改 善 箇 所 説 明 図

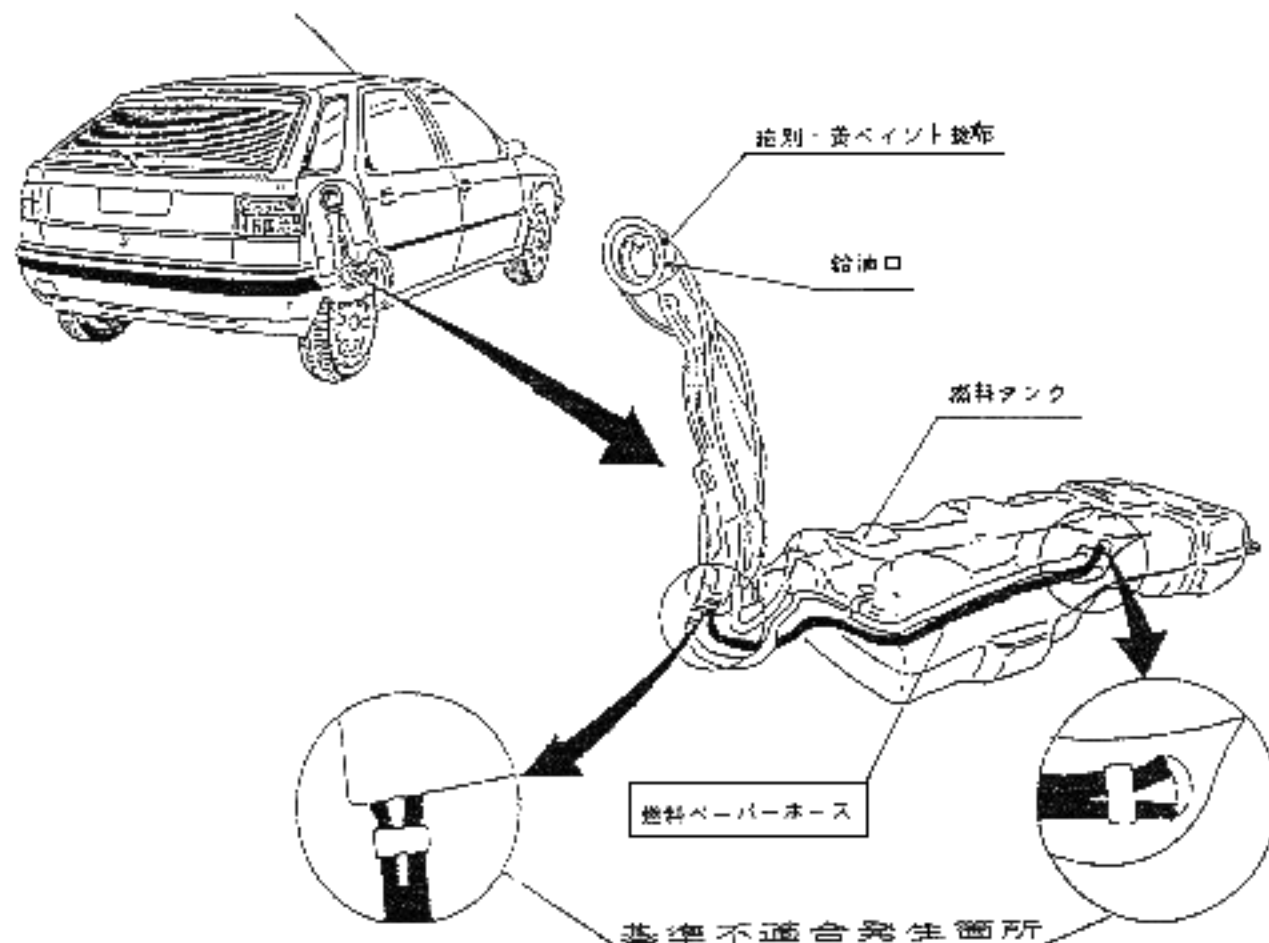
燃料注入時にエアを抜くための燃料ペーパーホースの耐熱性が不足しているため、結合部のホースに亀裂が生じて燃料漏れを起こし、最悪の場合、火災に至るおそれがある。

耐熱性を向上させたものへの材質変更

全量用、当該燃料ペーパーホースを対策品と交換する。
